**Forum mondial de l'harmonisation
des Règlements concernant les véhicules****179^e session**

Accord de 1958 :**Examen des projets d'amendements à des Règlements ONU existants,
soumis par le GRSG****Proposition de série 01 d'amendements au Règlement
ONU n° 35 (Pédales de commande)****Communication des experts du Groupe de travail des dispositions
générales de sécurité***

Série 01 d'amendements au Règlement ONU n° 35 (Pédales de commandes)

Modèle B

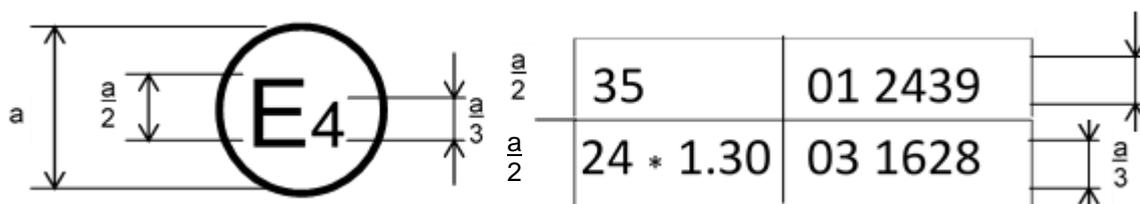
Annexe 2, lire :

« Exemples de marque d'homologation »

(Voir le paragraphe 4.5 du présent Règlement ONU)

La marque d'homologation ci-dessus, apposée sur un véhicule, indique que le type de ce véhicule a été homologué aux Pays-Bas (E4), en application des Règlements ONU n°s 35 et 24¹. (Dans le cas de ce dernier Règlement ONU, la valeur corrigée du coefficient d'absorption est 1,30 m⁻¹.) Les deux premiers chiffres des numéros d'homologation signifient qu'aux dates de délivrance des homologations respectives, le Règlement ONU n° 35 comprenait la série 01 d'amendements et le Règlement ONU n° 24 la série 03 d'amendements.
